# Auditoría Técnica

## Central Termoeléctrica Punta Catalina

## Auditoría Técnica - Entregable no. 1

**Informe SL-016716**  
**Final**  
**19 mayo 2022**  
**Project A14529.001**

**Figura 3-6 — Plano de los Pilotes del Muelle - SA Protección Catódica**

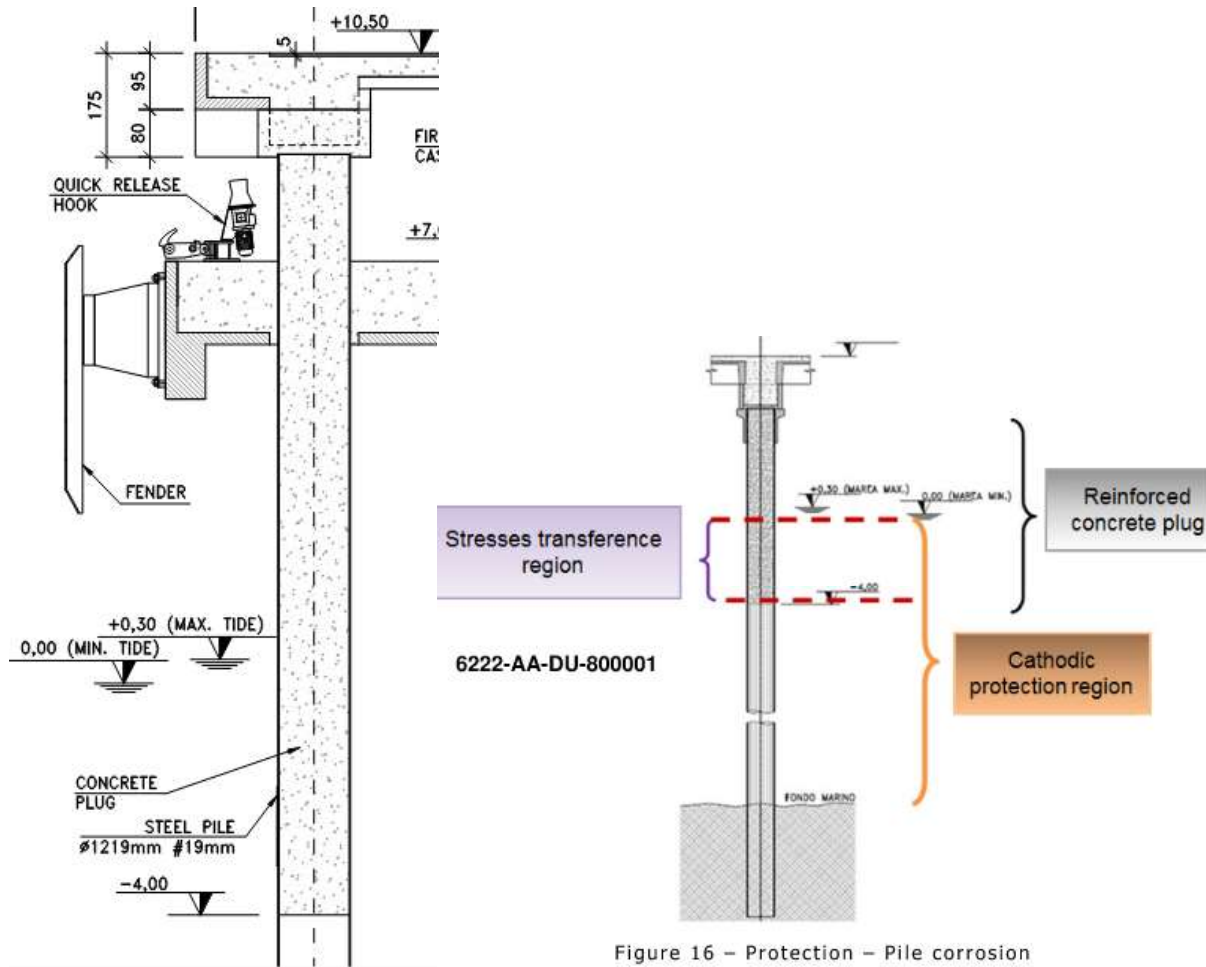
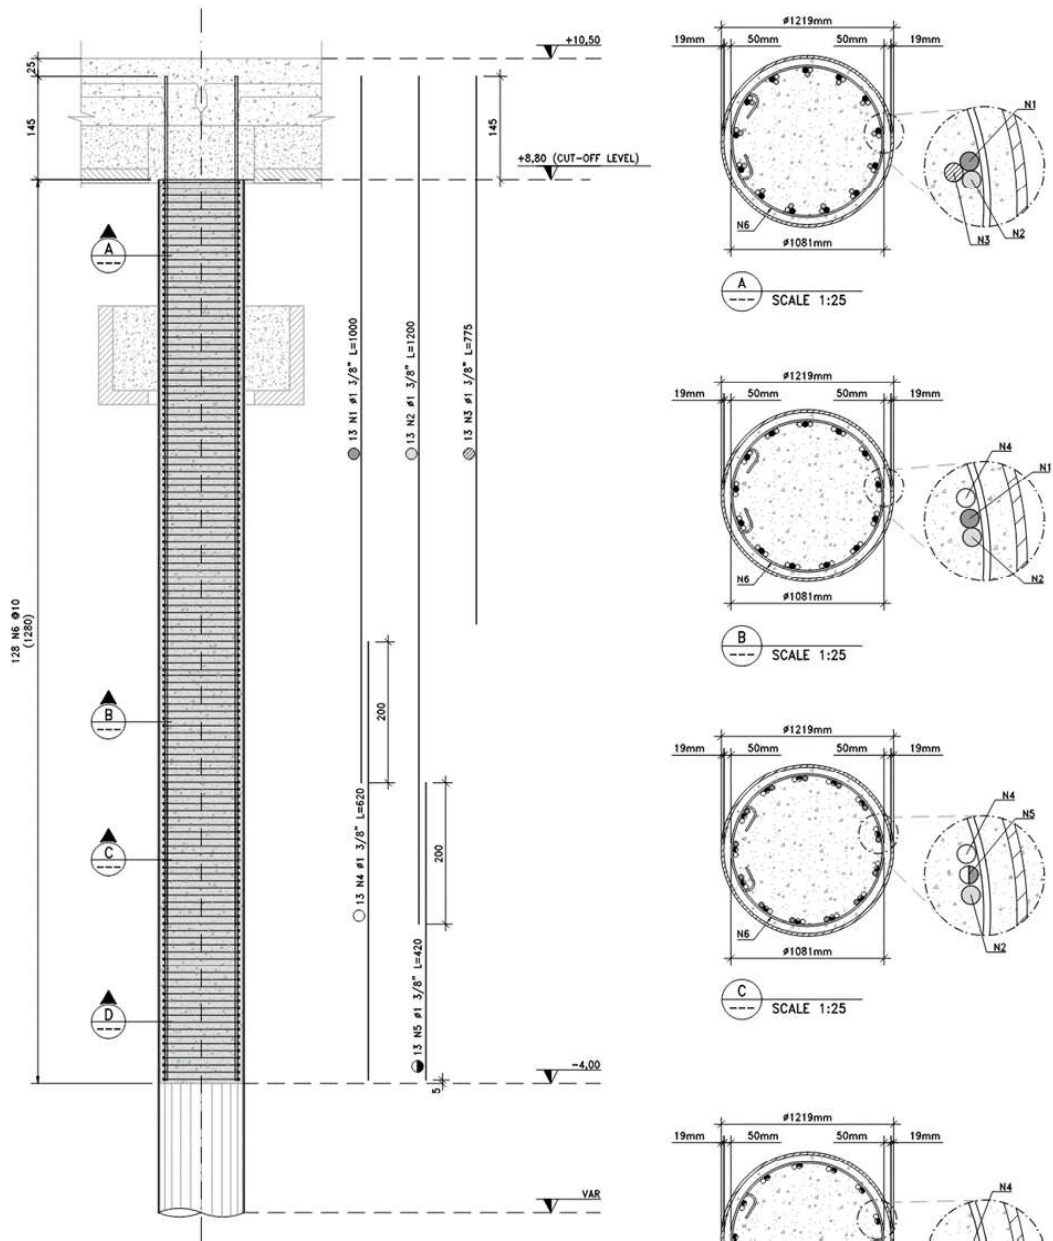
En el plano 6222-AA-DU-800028 Edición 04 "Para construcción" se observa que se vierte un tapón de hormigón en el vacío dentro de cada pilote desde la parte superior del pilote hasta 4.0 m por debajo del nivel mínimo de la marea. Esto se detalla más en el documento 6222-AA-DU-800001 "Criterios de diseño - Obras marítimas" como se ve en la Figura 3-6:

**Figura 3-15 — Ilustración de la Curva del Ventilador FD para MCR y Servicios del Bloque de Prueba**

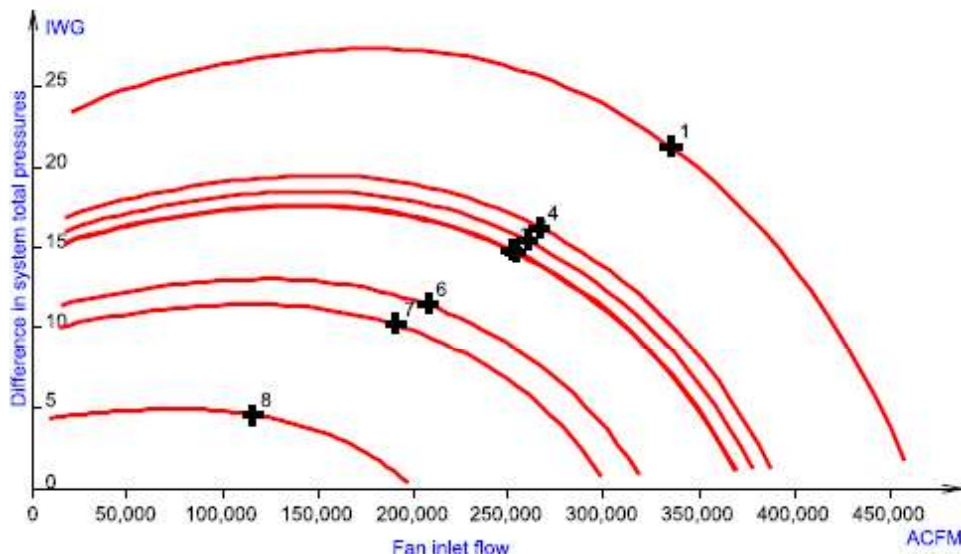
- El contrato exige que los ventiladores PA, FD e ID proporcionen un rango de operación "seguro" del 20% al 110% de la capacidad de diseño. Sargent & Lundy considera que el término "capacidad de diseño" es ambiguo. Los ventiladores centrífugos no suelen tener ninguna capacidad más allá del valor nominal del bloque de prueba, que suele asociarse al funcionamiento de un ventilador a su velocidad máxima o con las aletas/amortiguadores muy abiertos. Por lo tanto, interpretamos que la capacidad de diseño se refiere a la operación a MCR sin margen de bloque de prueba. Todos los ventiladores superan el criterio del 110% en relación con las funciones MCR citadas. Esto se ilustra claramente en el gráfico de capacidad de los ventiladores FD de la Figura 3-15, en el que el servicio BMCR está dado por el punto 4 y el servicio de bloque de prueba por el punto 1.

**Figura 3-16 — Curvas de Potencia del Ventilador ID**

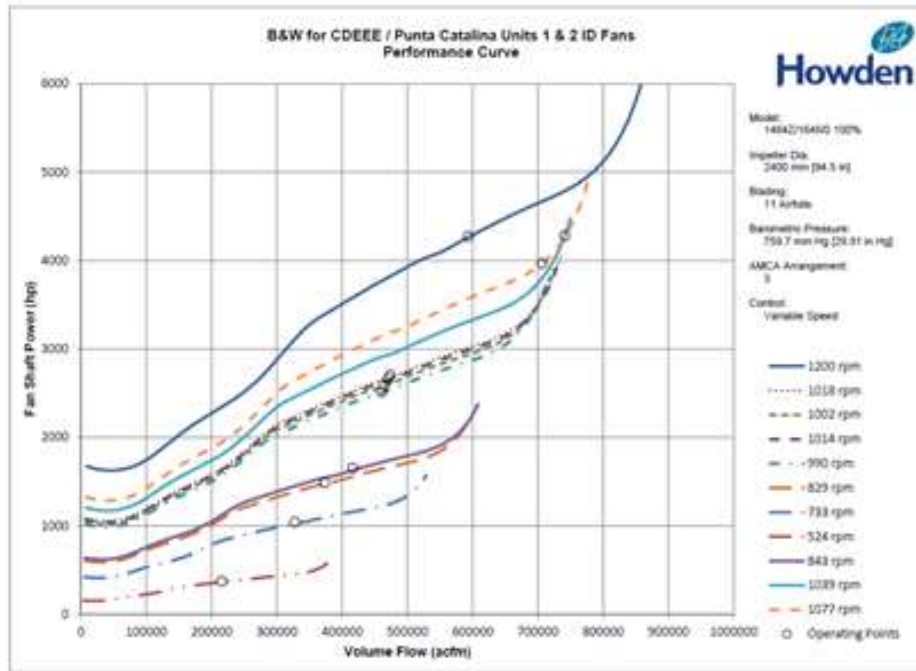
- La especificación EPC exige una característica de potencia sin sobrecarga. Sólo los ventiladores FD cumplen este requisito. Tanto los ventiladores PA como los ID presentan curvas de demanda de potencia crecientes. La Figura 3-16 muestra las curvas características de potencia de los ventiladores ID. Los motores de los ventiladores ID tienen una potencia nominal de 4500 hp cada uno. La demanda de potencia del eje se aproxima, pero no supera los 4500 hp en el bloque de prueba y durante el funcionamiento de un solo ventilador ID a carga parcial. Por lo tanto, cuando funciona en estado estacionario dentro de los parámetros de diseño del sistema de gases de combustión, el diseño es aceptable. Sin embargo, esto puede no ser cierto durante la operación fuera de diseño o en eventos transitorios y podría dar lugar a un límite de carga o a una desconexión del ventilador. Este problema puede haber contribuido a la desconexión de la caldera que se produjo el 16 de mayo de 2019. Después de que el primer ventilador ID se disparara debido a la alta vibración, el segundo ventilador ID se disparó debido a la sobrecarga de corriente. La solución podría implicar la instalación de motores más grandes.

**Figura 3-17 — Curvas de Potencia de Ventiladores PA**

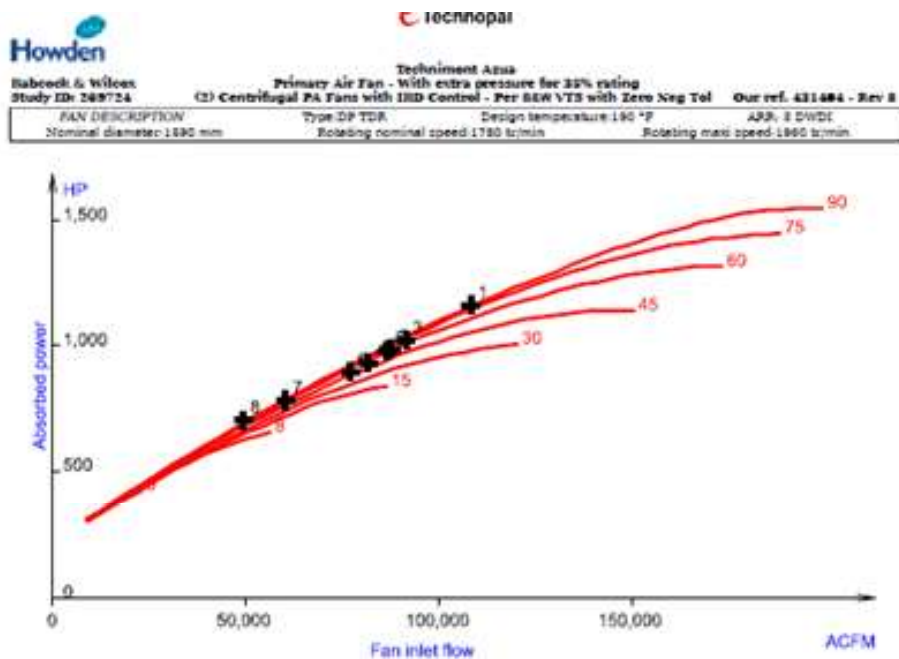
- La Figura 3-17 presenta las curvas características de potencia del ventilador PA. Técnicamente, la característica de potencia es de no sobrecarga en ciertas posiciones de la compuerta, pero no en todas. Sin embargo, el verdadero problema es que la demanda de potencia sigue aumentando significativamente a la derecha de cada punto de trabajo. Los motores de los ventiladores PA tienen una potencia nominal de 1300 hp cada uno, en comparación con la demanda de potencia máxima teórica en el punto de funcionamiento, que supera los 1500 hp. Como referencia, la demanda del bloque de pruebas es de 1166 hp/ventilador. Dado que la demanda de los ventiladores de PA se basa en gran medida en el flujo de aire controlado a los molinos, y dado que los calentadores de aire se proveen con un sistema de control de fugas automatizado y de doble sellado, es poco probable que la demanda de los ventiladores de PA aumente drásticamente con el tiempo. Sin embargo, el disparo del ventilador PA sobrecargado que ocurrió el 28 de marzo de 2019 debe ser revisado para entender su causa. La solución podría consistir en la instalación de motores más grandes si parece que los motores tienen una dimensión menor que la adecuada.

**Figura 3-22 — Tabla de temperaturas en frío**

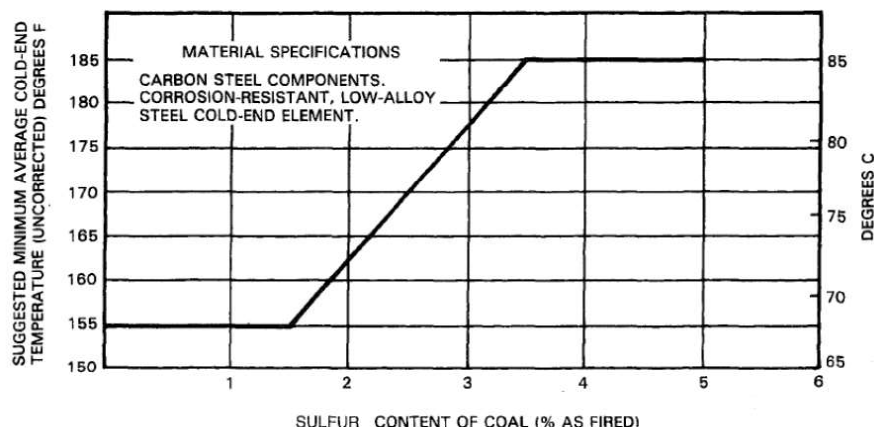
- La especificación requiere que el SCAH alcance una ACET de 155°F (CCET de 310°F) a una carga mínima y una temperatura mínima de ambiente. La figura siguiente muestra una relación comúnmente referenciada entre la ACET mínima sugerida y el contenido de azufre. Como se muestra en la Figura 3-22, una ACET de 155°F es apropiada para el carbón con un contenido de azufre de hasta 1.5%. Para el carbón con alto contenido de azufre, la ACET recomendada aumenta a 185°F. Dado que el rango de contenido de azufre en los carbones potencialmente quemados en Punta Catalina varía entre 0.4% y 3.7%, el SCAH debe ser capaz de generar hasta 185°F de ACET.

**Figura 3-30 — Curva Característica de la CWP**

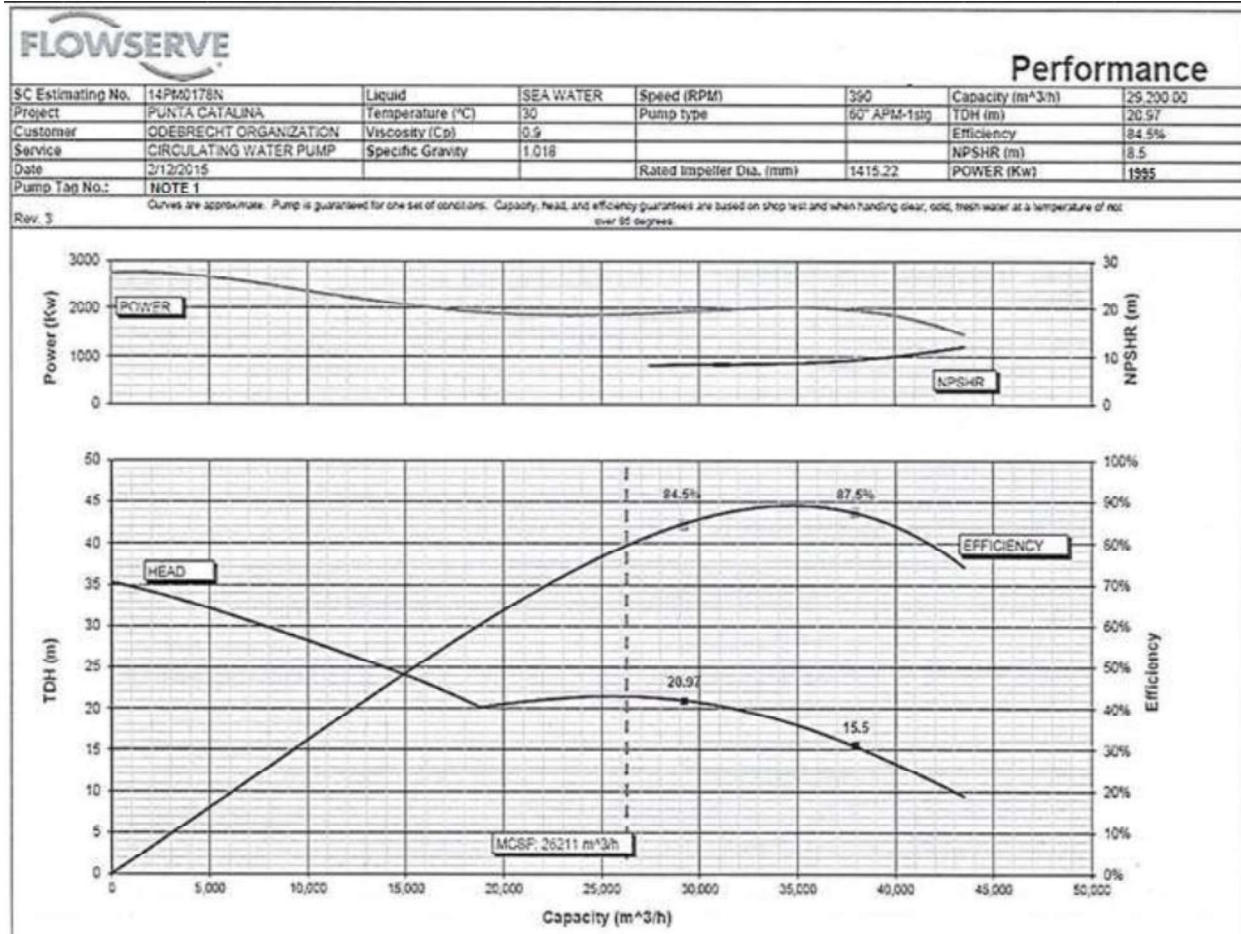
La curva característica de CWP “no está continuamente aumentando” hasta el cierre de la bomba (i.e., flujo = 0) y en cambio, hay un punto máximo en la mitad del rango del funcionamiento de la bomba, que normalmente se considera inaceptable para la selección de la bomba. Además, se descubrió que la CWP ha estado operando con la “válvula de descarga medio cerrada” para mantener el condensador lleno de agua y proveer suficiente contrapresión para alimentar el Sistema de compensación de desalinización. El estrangulamiento continuo de la válvula de descarga de la CWP (tipo mariposa), con una razón de flujo enorme, no debería formar parte de la base de diseño, ya que probablemente sería uno de los factores que contribuirían a la rotura de una válvula y/o a daños en las tuberías aguas abajo a largo plazo.

**Figura 3-31 — Descarga de la Bomba de Condensado y Refuerzo**

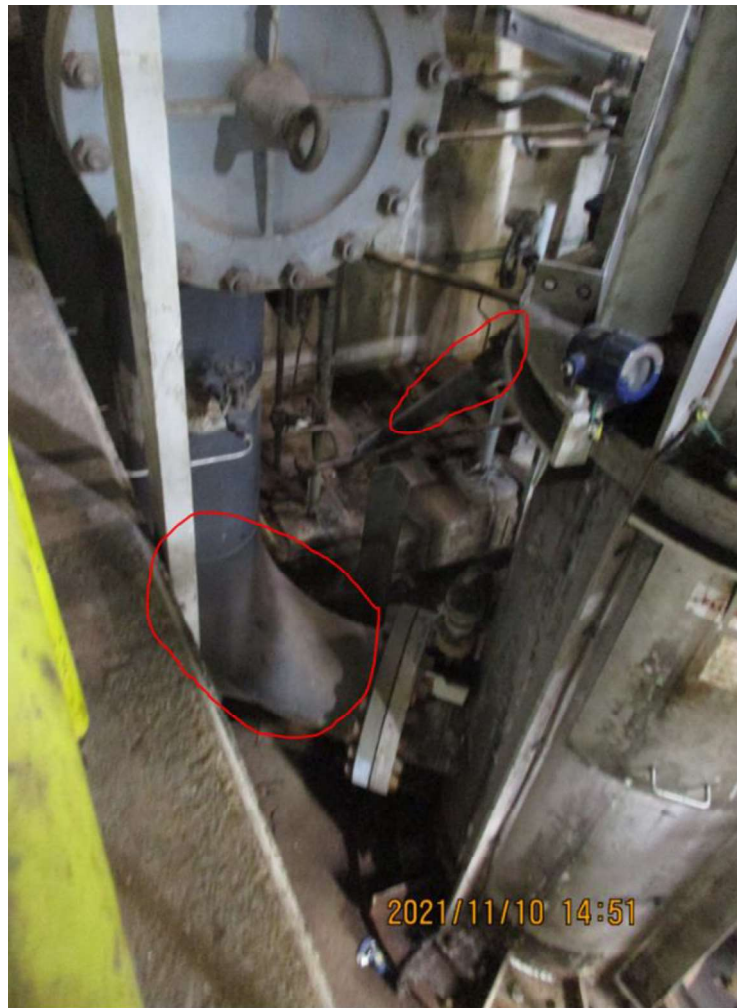
Hay un codo en la descarga de las bombas que está ubicado más cerca de la bomba que a distancia generalmente aceptada como práctica de diseño. Esto no se considera un defecto perjudicial, pero puede causar vibraciones en la bomba y una mayor caída de presión. La Figura 3-31 muestra la descarga de una de las bombas junto con uno de los refuerzos que se añadieron a la bomba.

Uno de los refuerzos de estabilidad está indicado en rojo, así como el codo de la bomba de descarga

**Figura 3-44 — Fugas en Tubería de Instrumento de Muestra del Tambor**

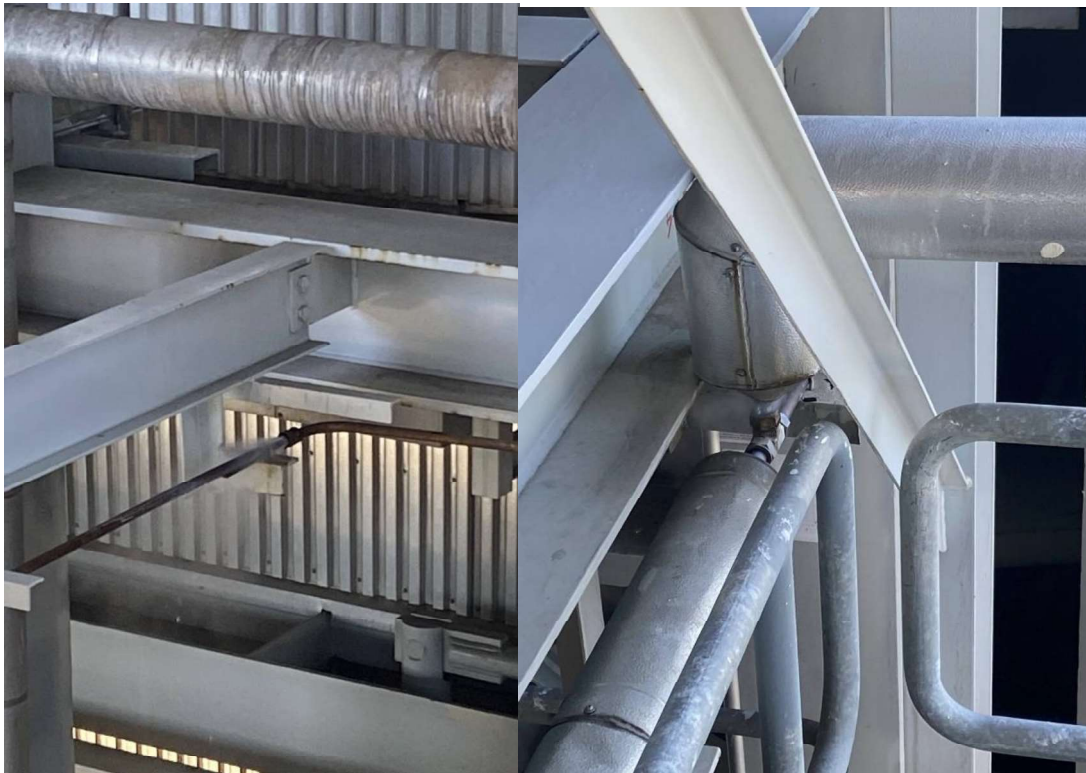
Se observó que algunas líneas de muestreo de los instrumentos, y las tuberías tenían fugas. Esto es problemático ya que puede causar que los instrumentos obtengan lecturas que no reflejen de manera apropiada los procesos que se tratan de medir. Muchas de estas fugas ocurren en las válvulas, lo que lleva a S&L a creer que los asientos de las válvulas podrían haberse dañado debido a las malas prácticas de instalación.

**Figura 3-1 — Almacenamiento de tuberías con baldosas de cerámica**

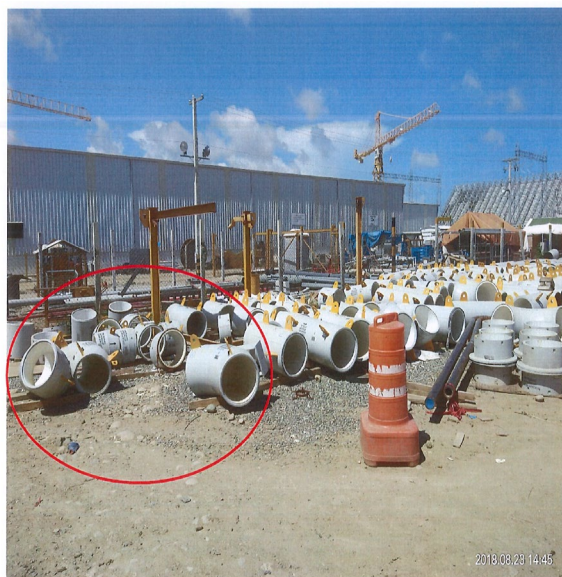
- Informe 3814-LZ-MM-000402: Se observó que la tubería de cerámica estaba almacenada sin protección en el área de trabajo haciéndola susceptible a daños y acumulación de escombros (Ver Figura 3-2). El Consorcio indicó que la tubería se cubrió con lona y se reubicó en áreas de almacenamiento seguras sobre el suelo.

### Figura 3-3 — Corrosión de las compuertas debido a un almacenamiento inadecuado

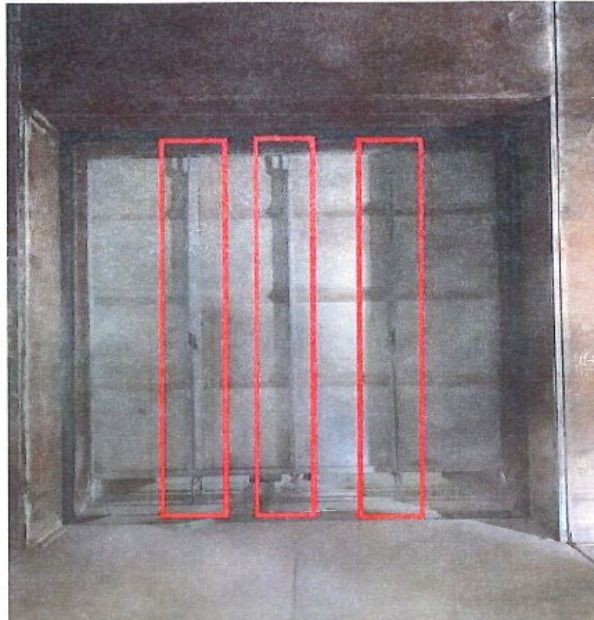
- Informe 3814-LZ-MM-000508: El engranaje clasificador rotatorio retirado del almacén estaba siendo instalado sin ninguna limpieza hasta que el personal de control de calidad detuvo el montaje. (Ver Figura 3-3)

The Reinforcement Steel angles presents oxidation due to its bad storage (water accumulation) and need to be repaired, painted as well, on both guillotine dampers.

**Figura 3-7 — Venteo de vapor peligroso**

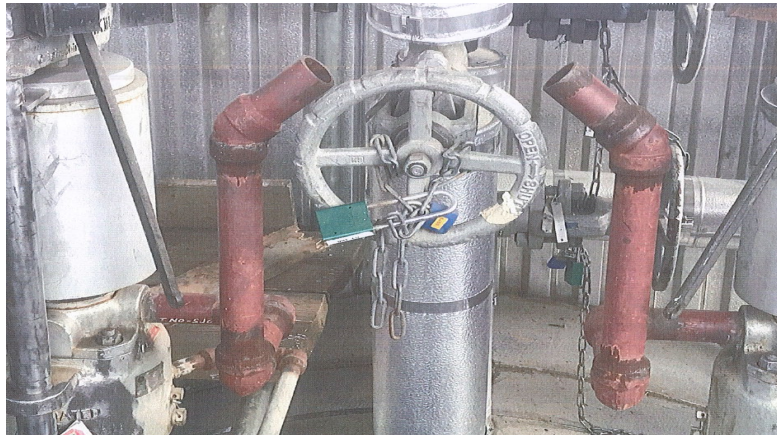
- Informe 3814-LZ-MM-000440: Se identificaron líneas de ventilación de vapor de alta presión apuntando entre sí y lejos de la plataforma de trabajo hacia un lugar donde podría lesionarse el personal de operaciones (ver la Figura 3-9). Según los informes, el Consorcio redirigió las ventilaciones a la carcasa del tambor, lo cual es inaceptable. Los operadores experimentados y las buenas prácticas de la industria concuerdan que no se puede ventilar líneas de vapor donde puedan lesionar al personal de operaciones o dañar el equipo.

**Figura 3-10 — Desajustes en los tubos de carbón**

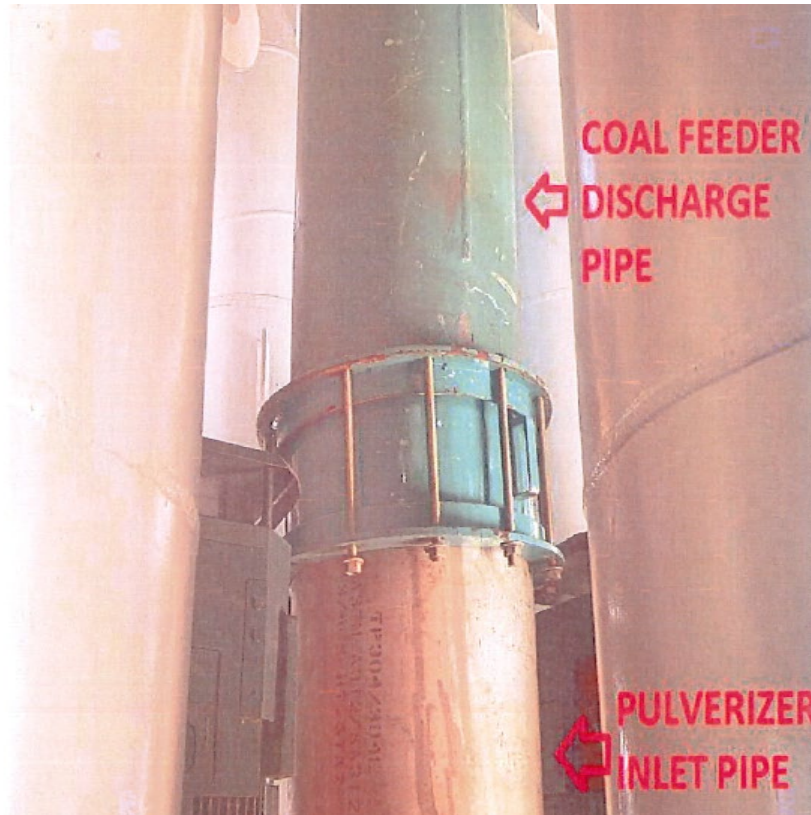
- Informe 3814-LZ-MM-000592 Los inspectores de control de calidad identificaron tuberías de alimentación de carbón que no estaban correctamente alineadas, lo que provocaría acoplamientos estresados y una posible fuga de polvo de carbón combustible. (Ver la Figura 3-15.) No se ha confirmado que el EPC haya reparado o instruido al personal que realiza otras instalaciones sobre la necesidad de asegurarse de que las secciones de tuberías están tensando los acoplamientos.
